VERK
STRANDGATA 31-33
VERKTEIKNING

TEIKNING			
DAGSETN.	MKV.	TEIKNAD AF	ÚTGEFID AF
30.4.15	1:5	YKS	SK/SB
VERK NR.		TEIKNING NR.	ÚTGÁFA
V221		A711	C

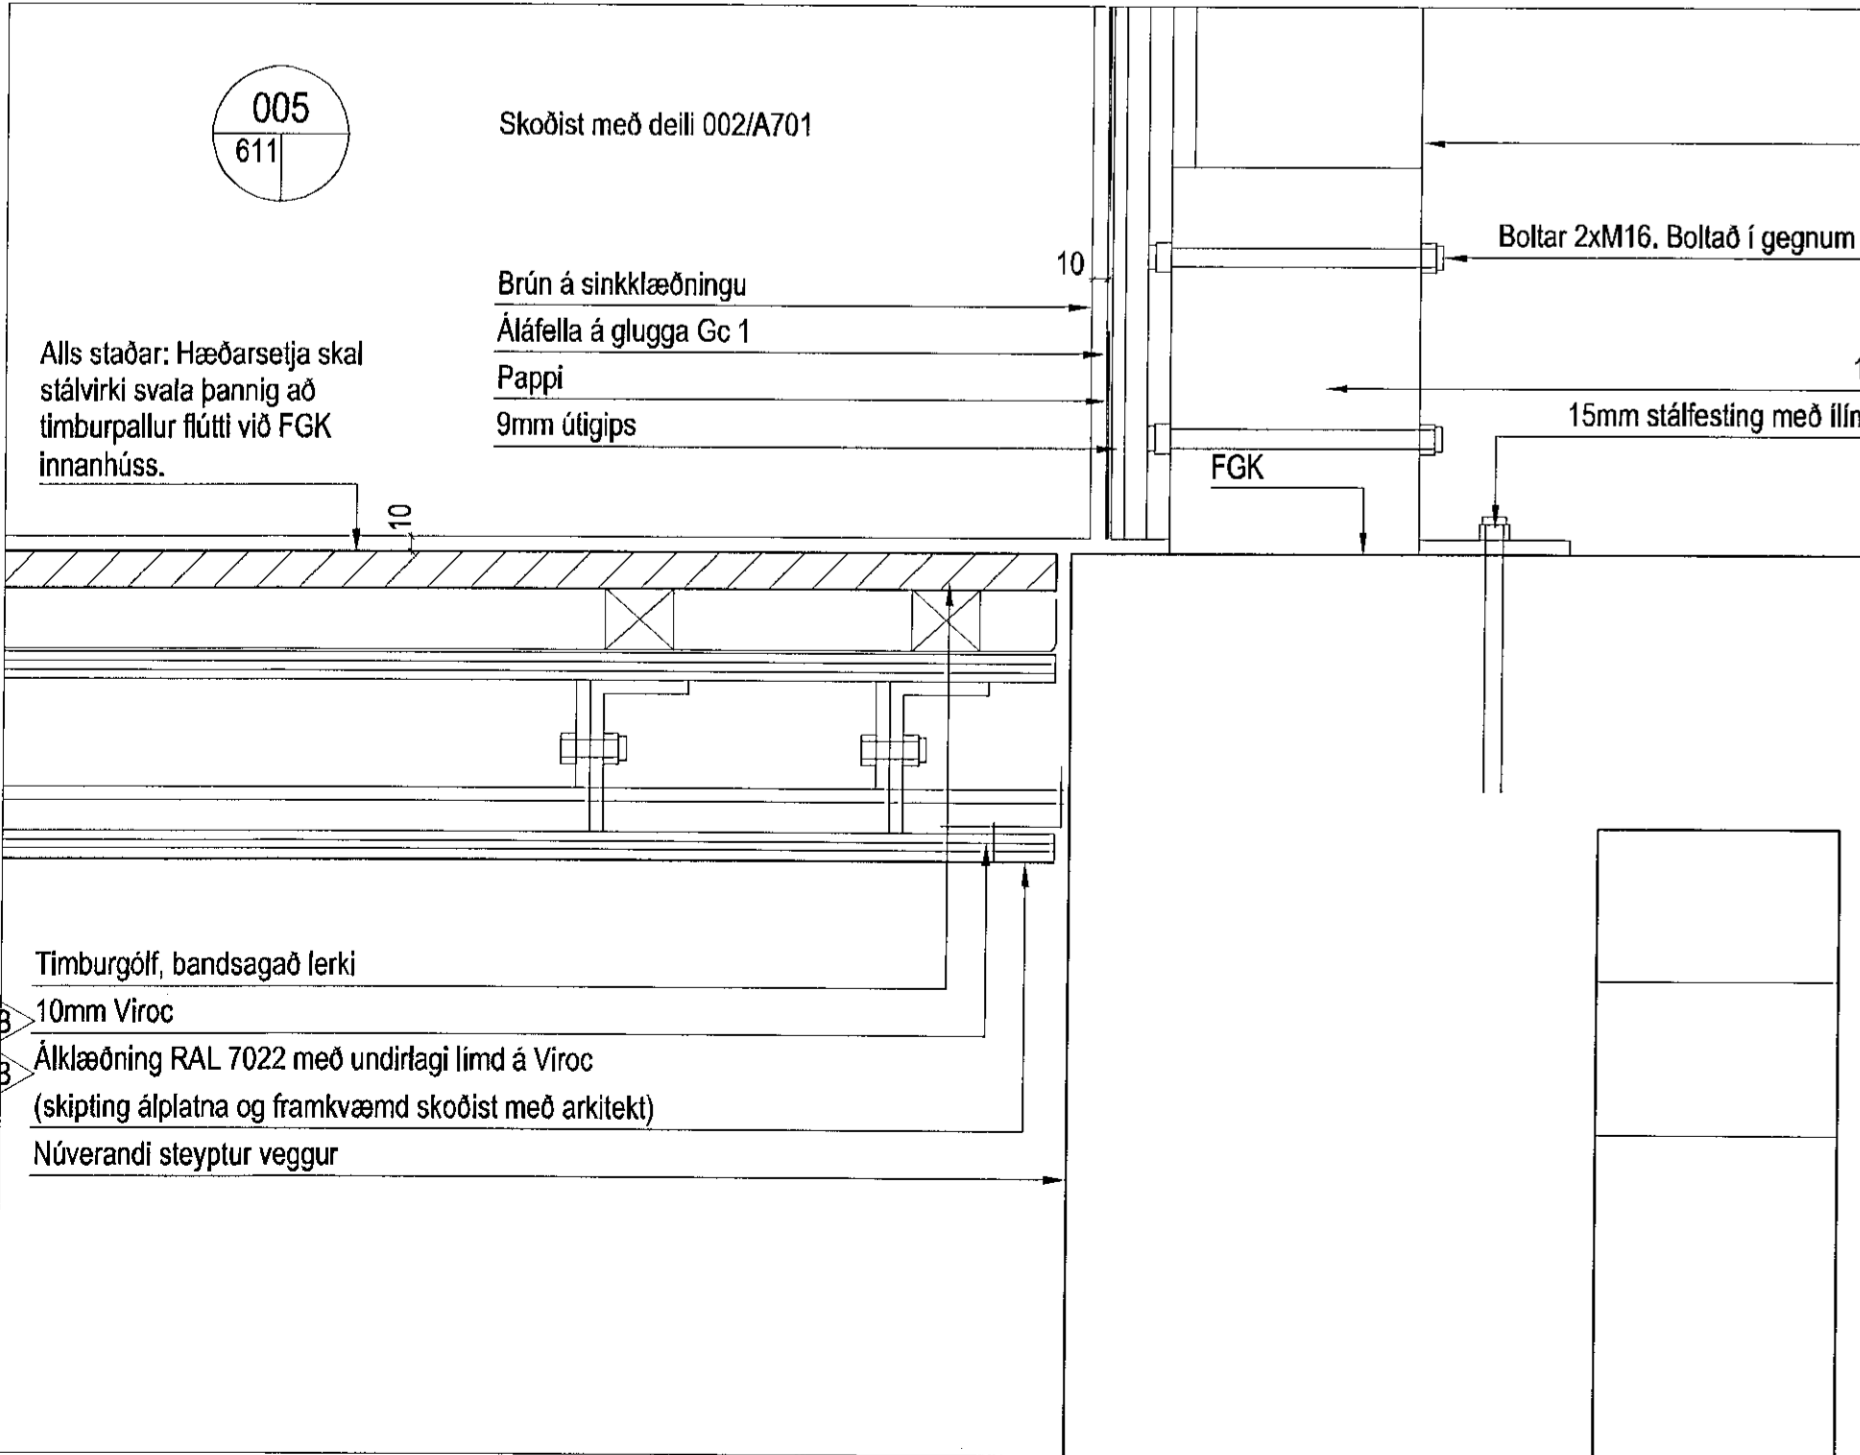
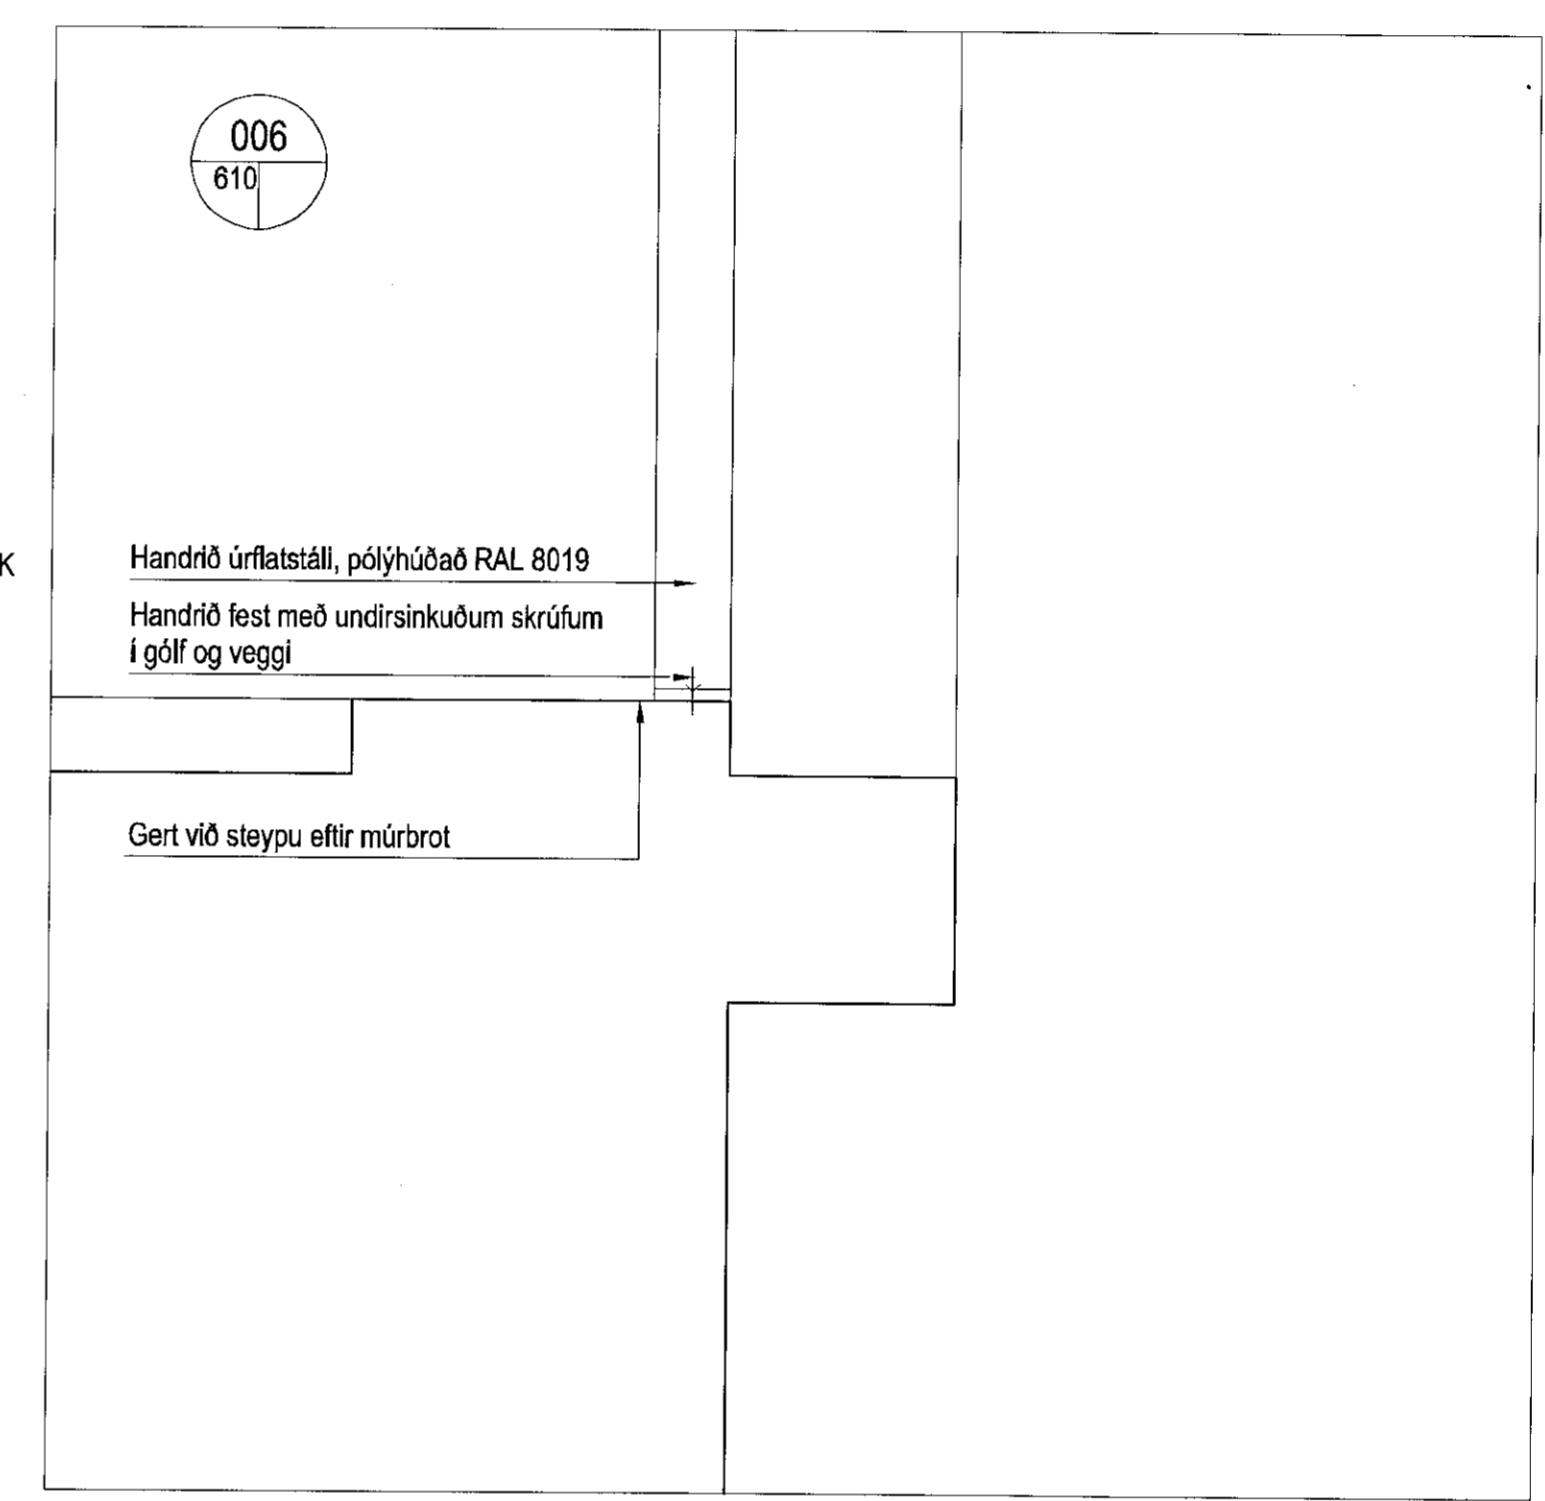
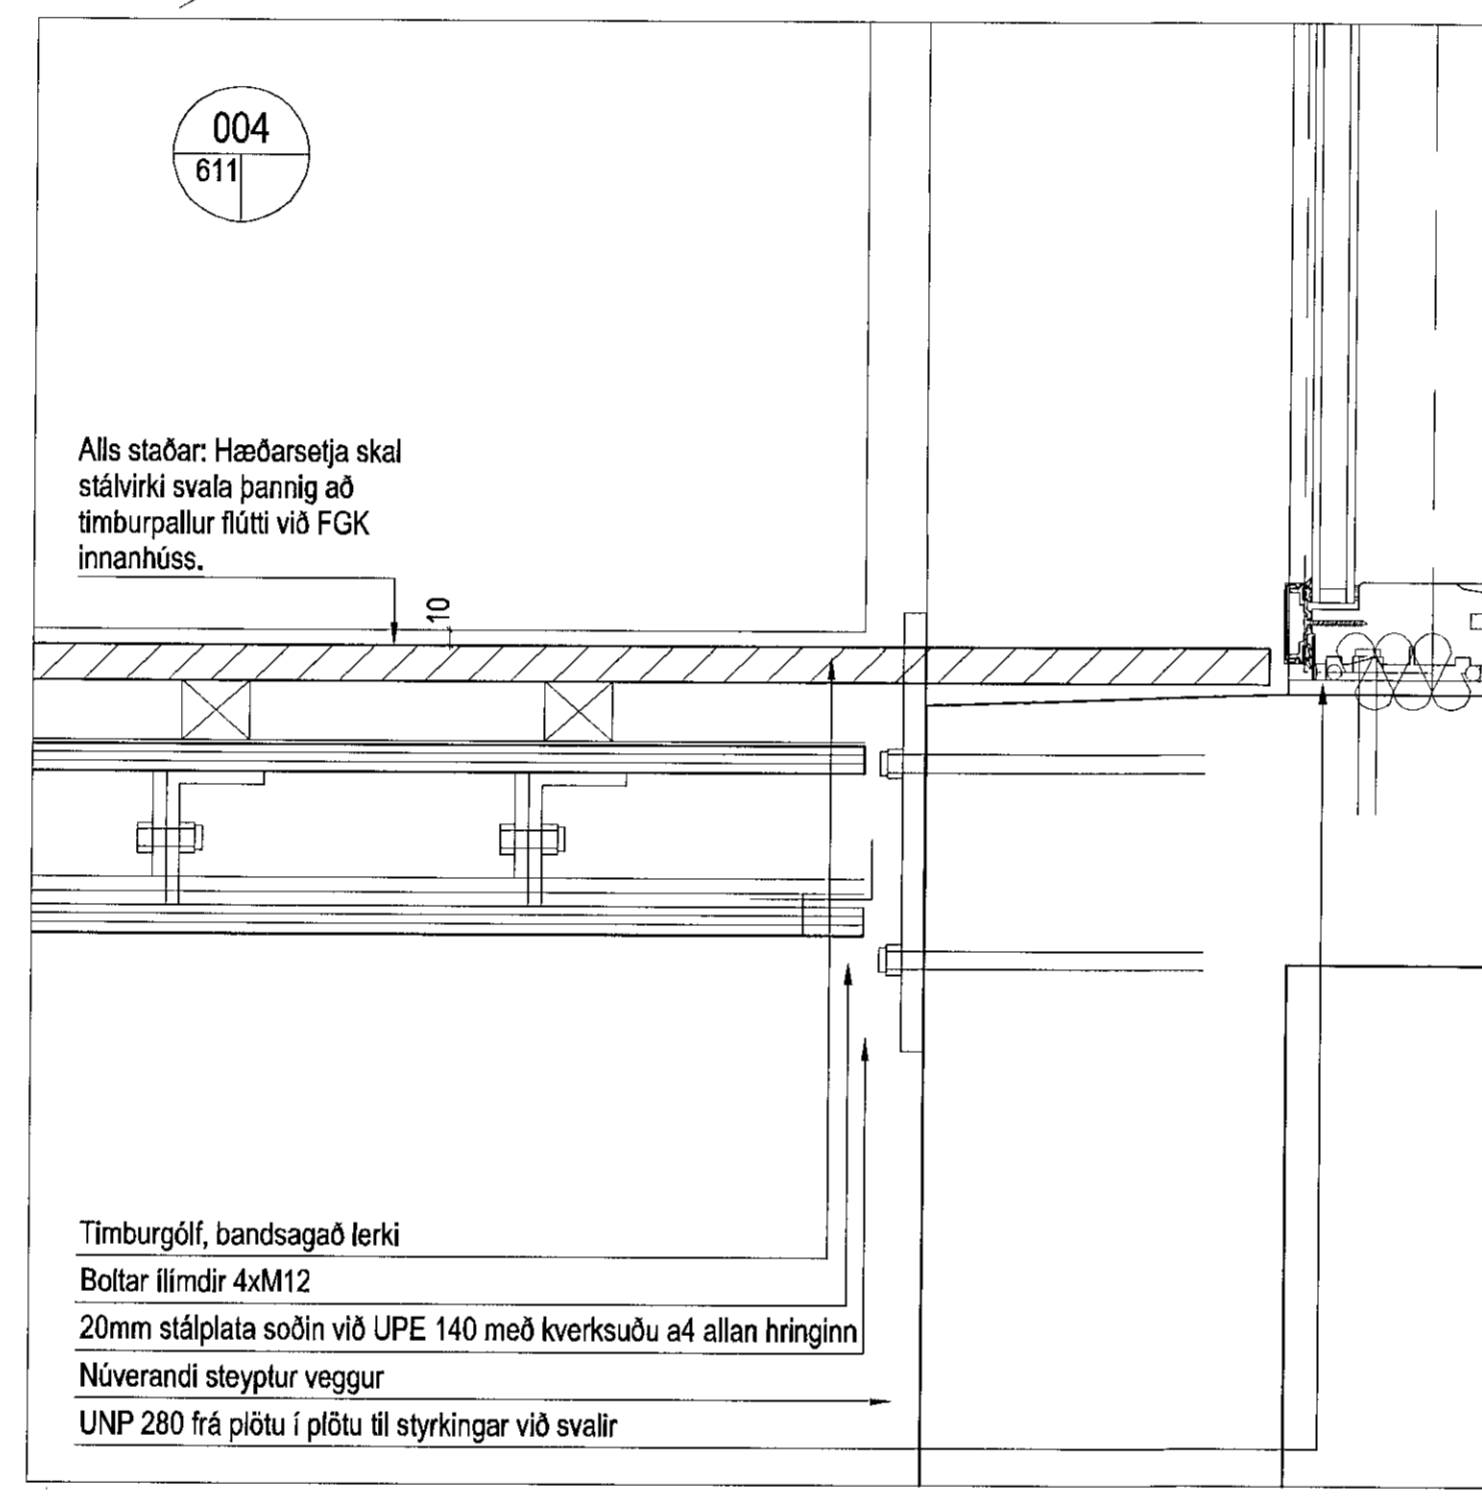
B
Alls staðar:
Á lóðréttum flötum og láréttum flötum að ofan: Kopari skipt út fyrir sink völdu af arkitekt.
Á láréttum flötum að neðan: Kopari skipt út fyrir álímdum sléttum álplötum RAL 7022.
RAL 8019 verður RAL 7022. Vafaatriði berist undir arkitekt.
